Proces voorstellen nieuwe hinderbeperking (Alderstafel, december 2010)

Quick scan door het CROS-secretariaat

Het petit comité heeft op 22 mei 2012 de 15 ingediende nieuwe voorstellen voor hinderbeperking besproken aan de hand van de quick scan.

Voorstel 5

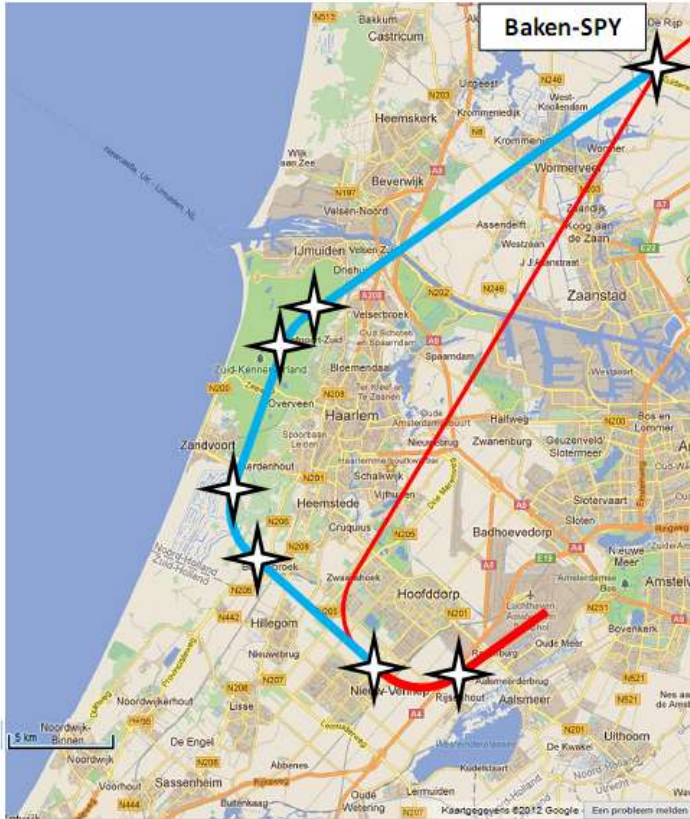
1^e deel van de route is 3b+, daarna wordt tussen Hoofddorp/Nieuw-Vennep richting zee gevlogen. Boven Bennebroek wordt een bocht ingezet voor Zandvoort langs, waarna via over de duinen tussen Zandvoort en Aerdenhout de bocht richting het baken SPY wordt ingezet.

Afgezet tegen de criteria:
Idem voorstel 4.

Advies:
Vanwege de gevolgen voor veiligheid en hinderverplaatsing dient het voorstel te worden afgewezen. De overige criteria zijn niet expliciet besproken.

Voorstel 6

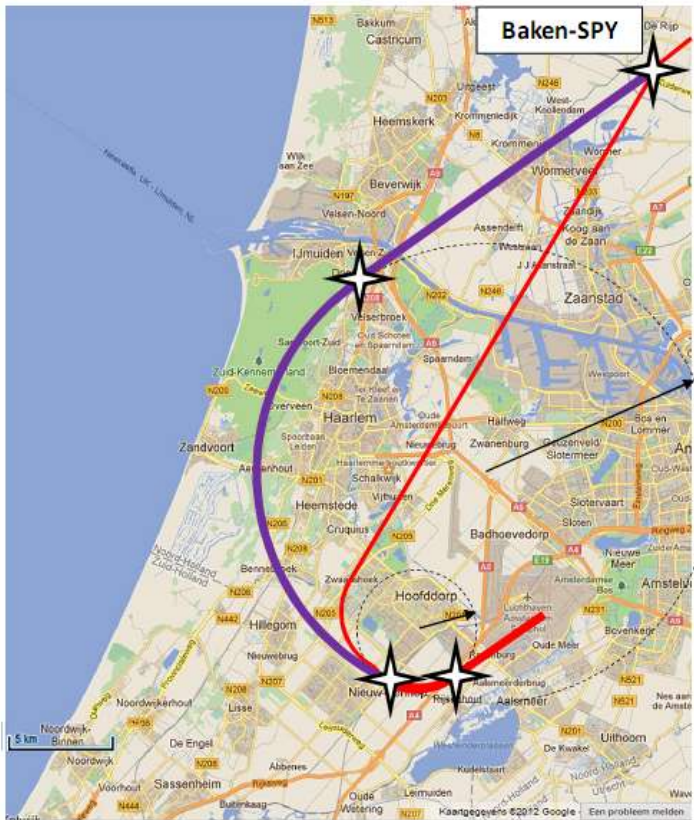
1^e deel van de route is 3b+, waarna in een grote bocht om Hoofddorp-Nieuw-Vennep over Bennebroek om Haarlem heen wordt gevlogen. Vervolgens wordt er richting het baken SPY gevlogen.

Afgezet tegen de criteria:
Idem voorstel 4

Advies:
Vanwege de gevolgen voor veiligheid en hinderverplaatsing dient het voorstel te worden afgewezen. De overige criteria zijn niet expliciet besproken.
